**REKONSTRUKCE NÁSTUPIŠŤ A ZŘÍZENÍ
BEZBARIÉROVÝCH PŘÍSTUPŮ V ŽST. POŘÍČANY**

DOKLADY
VYJÁDŘENÍ PROJEKTANTA O ZAPRACOVÁNÍ PŘIPOMÍNEK
Z PROJEDNÁNÍ

H.4 Vyjádření projektanta o zapracování připomínek z projednání

00. Záznam z konferenčního projednání připomínek

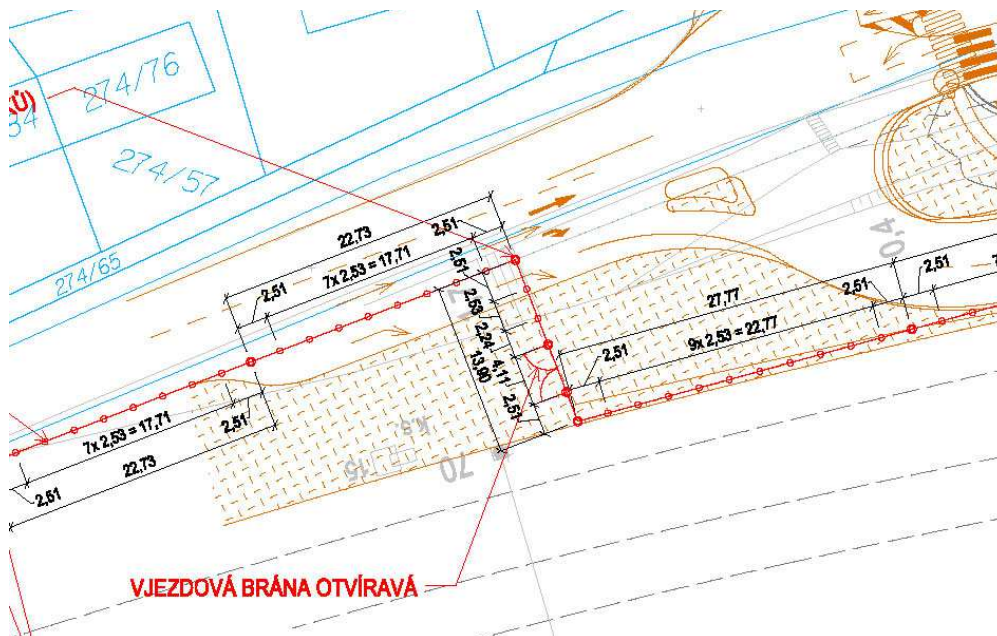
Změny oproti konceptu:

- Zvýšení počtu laviček na nástupišti 3.
- Vypuštění opěrných pultů.
- Vypuštění nových košů na tříděný odpad (stačí 3 stávající)
- Lavičky budou doplněny střední područkou.

SO 21-01 Drobná architektura a oplocení – provizorní stav.

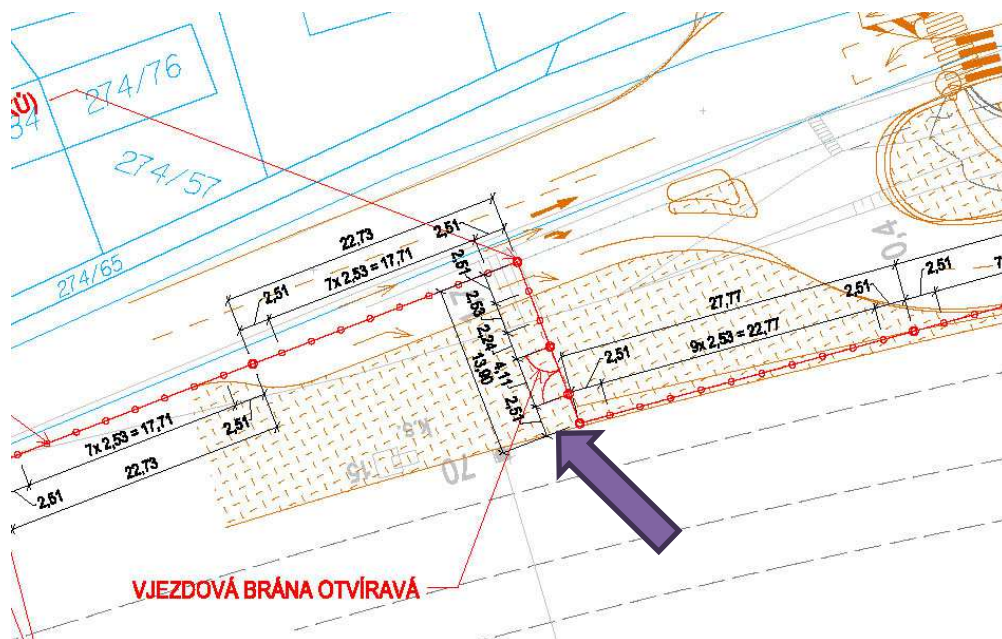
Název SO je nevhodný a může být zavádějící, není důvod vyčleňovat oplocení z SO 21-01 – zahrňte je do předchozího SO.

Bylo dohodnuto, že se stávající název SO bude upraven. Vyčlenění bylo vyjasněno – důvodem je koordinace s urbanistickou studií autobusového terminálu.
